DODATEK č. 1 KE SMLOUVĚ O DÍLO ze dne 16.02.2022

1.1 STAVBA: „VÝMĚNA VÝPLNÍ OTVORŮ V OBVODOVÉM PLÁŠTI MŠ TRÁVNÍČKOVA, MŠ HORÁKOVÁ A MŠ HOSTINSKÉHO“

Číslo změnového listu: ZL-1

Název změny: **ZMĚNA PROVEDENÍ KLEMPÍŘSKÝCH PRVKŮ
A DOPLNĚNÍ PODPARAPETNÍ LIŠTY**

MŠ TRÁVNÍČKOVA

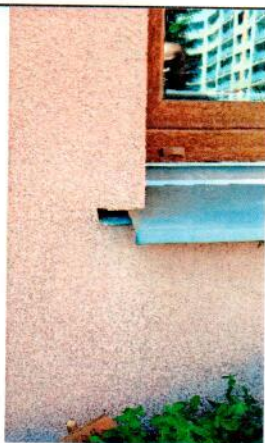
Stavba: Nová stavba dle SOD	Adresa objektu: MŠ Trávníčkova
Navrhovatel změny: Zhotovitel stavby: Z&D stavební společnost, spol. s r.o. K Rybníčku 13, 190 15, Praha 9 - Satalice IČ: 45244618 DIČ: CZ45244618	
Popis změny: Jedná se o změnu provedení klempířských prvků a doplnění podparapetní plastové lišty	
Zdůvodnění změny: Při realizaci díla bylo zjištěno, že pod parapety v 1.NP došlo v minulosti (zřejmě při odcizení původních měděných parapetů) k poruše KZS kterou bylo nutné sanovat nad rámec původního rozpočtu. Vzhledem k nerovnosti vnitřních podlah byla nutná instalace PVC lišty na interiérové parapety. Dále bylo zjištěno, že při demontáži původních venkovních parapetů dochází k poškození KZS v místě rohů. Bylo proto rozhodnuto, že stávající měděné parapety ve 2.NP budou zachovány a pouze doplněny. Fotodokumentace poškození KZS u parapetu:

- na časový plán výstavby: **NE**
- na cenu stavby: **ANO – odpočet 83 624,- Kč bez DPH, přípočet 125 136,- Kč bez DPH, navýšení celkem o 41 512,- Kč bez DPH**
- na kvalitu a užitnou hodnotu díla: **NE**
